# PROVINCIA DI VENEZIA

## COMMISSIONE VALUTAZIONE DI IMPATTO AMBIENTALE

Parere n. 17/2012  
Seduta del 19.12.2012

OGGETTO: DITTA: SME S.p.A.  
Sede Legale: Via Vittoria 45 – 31040 Cessalto (TV)  
Intervento: Ampliamento della Grande struttura di vendita SME  
Comune di Localizzazione: San Donà di Piave (VE)  
Procedura di Valutazione d'Impatto Ambientale ai sensi dell'art. 23 D.Lgs 152/06 e ss.mm.ii.

Geometrie stradali viabilità interna.

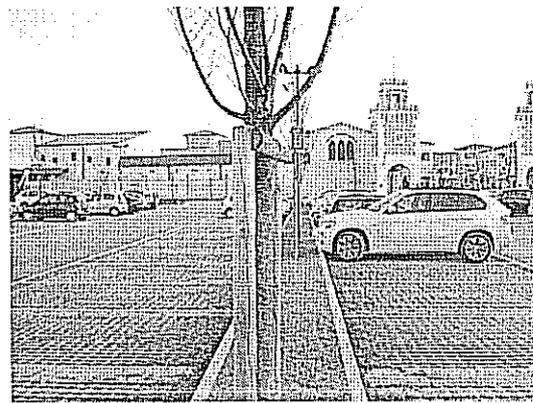
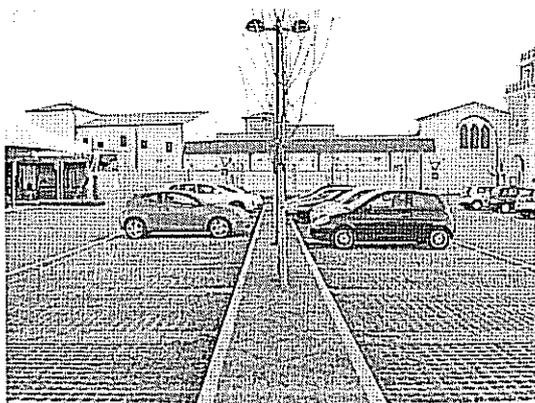
- 4) Nella viabilità interna al parcheggio appare opportuno che i tratti in curva abbiano raggi maggiori rispetto a quelli previsti in modo da garantire una maggiore fluidità di circolazione interna.

**(punto 4 Osservazioni Viabilità; punto 4 Osservazioni Trasporti).**

Accogliendo l'invito a rendere più fluide le circolazioni interne ai nuovi bacini di parcheggio previsti dal progetto, si sono adeguati i raggi di curvatura stradale, portandoli a una dimensione non inferiore a ml 6,50.
